Lyon Confluence 2ème Phase

**PROJET MODIFICATION N°6**

**4b – ACTUALISATION A L'ETUDE D'IMPACT INITIALE –  
NOVEMBRE 2023**

AVIS DE L'AE N° 2023-59 & RÉPONSE DU MAITRE D'OUVRAGE

Figure 2 : Évolution des circulations et « super-îlots » (Source dossier)

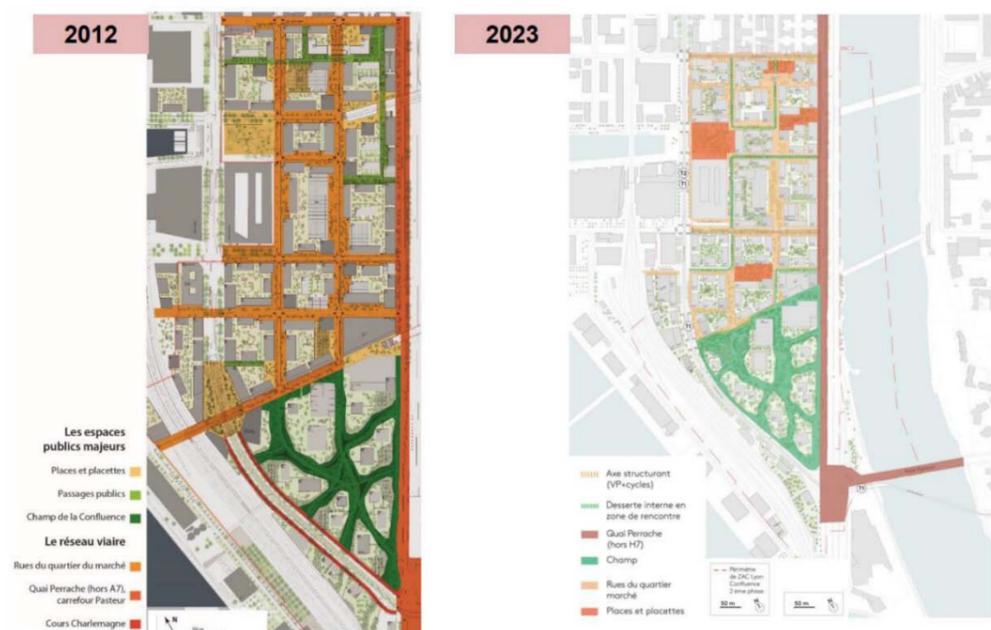
L'actualisation de l'étude d'impact aborde les conséquences du changement de plan de circulation sans mettre à jour le scénario de référence de 2012, ni vérifier de l'ensemble des hypothèses sur lesquelles l'étude se fondait. Les modifications du projet et tout particulièrement du plan de circulation sont susceptibles de limiter la pollution de l'air et le bruit générés par les véhicules. Cependant, une mise à jour de l'étude de ces impacts prenant en compte les réalisations et les décisions prises (par exemple la création de la zone à faibles émissions, le passage à une vitesse limitée à 30 km/h dans l'ensemble de la ville de Lyon, les évolutions de la pollution de l'air dans la métropole et la diminution du nombre de places de stationnement automobile par logement et pour les bureaux dans le PLU-H de la métropole lyonnaise) doit permettre de les quantifier en prenant notamment en compte dans la modélisation les évolutions des émissions de polluants atmosphériques des véhicules motorisés depuis 2012 et celles prévisibles dans les années à venir (développement de modèles numériques plus performants ainsi que prise en compte plus réaliste des émissions des véhicules).

L'étude d'impact en 2012 présentait la desserte de la Confluence ainsi que le plan de circulation automobile qui incluait la réalisation du pont des Girondins et faisait du cours Charlemagne (voie longeant le périmètre de la Zac sur son côté ouest) un axe central du trafic automobile. Elle analysait l'état prévisionnel du trafic dans la Zac selon ce plan de circulation. La situation alors projetée pour 2023 ne correspond pas à la situation actuelle.

Figure 13 – Emissions routières avec et sans la réduction de 30% des trafics générés à l'échelle de la ZAC et du réseau d'étude

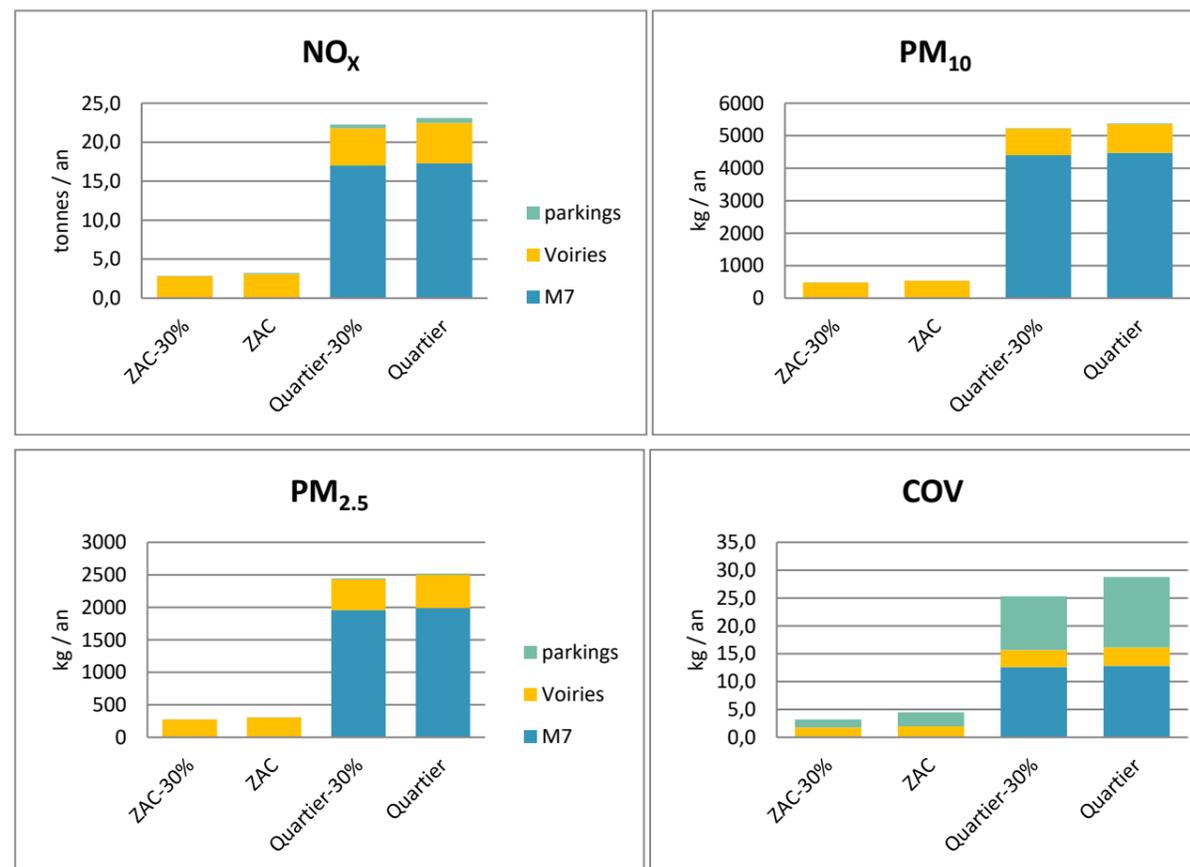
La figure 5 montre que les effets de la réduction importante du trafic restent limités s'agissant de la qualité de l'air, la contribution de l'ex-autoroute A7 devenue M7 demeurant prépondérante.

L'impact de la volonté de réduction de 30 % des trafics générés est évalué en comparant les émissions routières avec et sans cette mesure à l'horizon 2030 (figure 13). Le nouveau schéma de circulation et la réduction des besoins en stationnement se traduit par une diminution globale des émissions :
